Shearwater Petrel 1 & 2/Perdix/Perdix AI/NERD 2 ファームウェア v59 リリースノート

バージョン 59 2018/07/06

Shearwater Petrel 1 & 2/Perdix/Perdix AI/NERD 2 ファームウェア v53 リリースノート

Shearwater NERD 2 リリースノート

組織バークラフは「Tissues Restored（復元済み窒素情報）」画面に表示されます

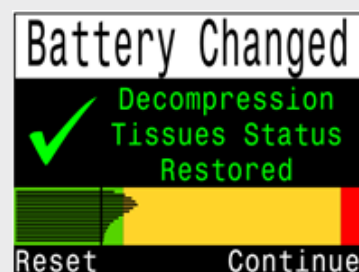
バッテリーの交換後、最新の残留窒素情報が「Tissues Restored（復元済み窒素情報）」画面に表示されます。

「Tissues Restored（復元済み窒素情報）」画面に、窒素情報をリセットするショートカットを設定しました。「Reset（リセット）」を選択すると、確認メッセージが表示されます。反復潜水の途中で窒素情報をリセットしないでください。残留不活性ガス情報が失われてしまいます。

少ないボタン操作で方位をマーク

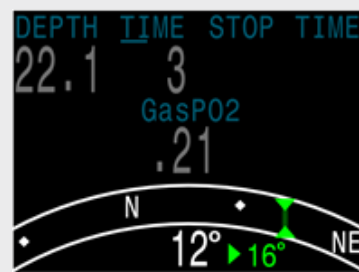
コンパスの方位マークメニューが、少ないボタン操作回数で機能するようになりました。また、方位をマークしながらコンパスも表示できるようになりました。操作：コンパスを表示中に左ボタンを押すと、「Exit/Mark（閉じる/方位）」メニューが表示されます。右ボタンを押すと方位がマークされ、左ボタンを押すとメイン画面に戻ります。これまでは、通常メニューに移動して方位をマークしなければなりません。

「Bus Devices」ページにて「View」を選択し、詳細情報と設定を表示

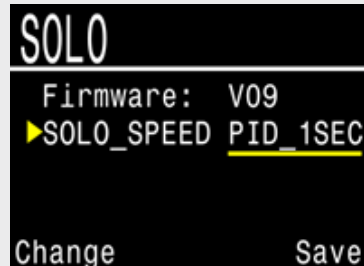
周辺基盤の設定を変更するサポートを追加しました。

例えば、「SOLO」ボード（ソレノイドおよび酸素コントローラー）では「Solenoid Speed（ソレノイド速度）」設定が調整できます。Petrel の「Bus Device」ページに移動して周辺基盤にアクセスします。こちらに表示される設定は周辺機器に保存されています。

設定が可能であれば、こちらで変更可能。各設定は周辺機器に保存されている。

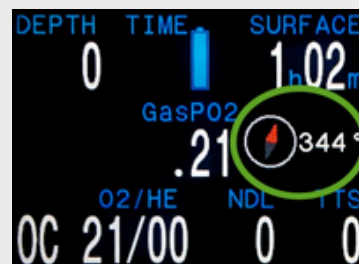
中段にオプション表示としてミニコンパスを追加しました。

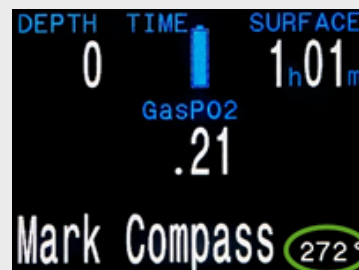
コンパスの数値（方位角）が「Mark Heading（方位マーク）」メニューに表示されるようになりました。

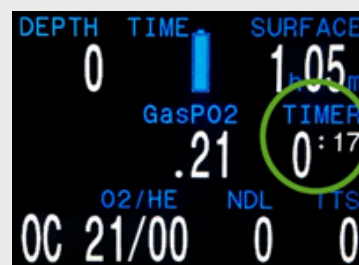
「Timer（ストップウォッチ）」表示がオプションとして、中段または下段の設定に追加されました。
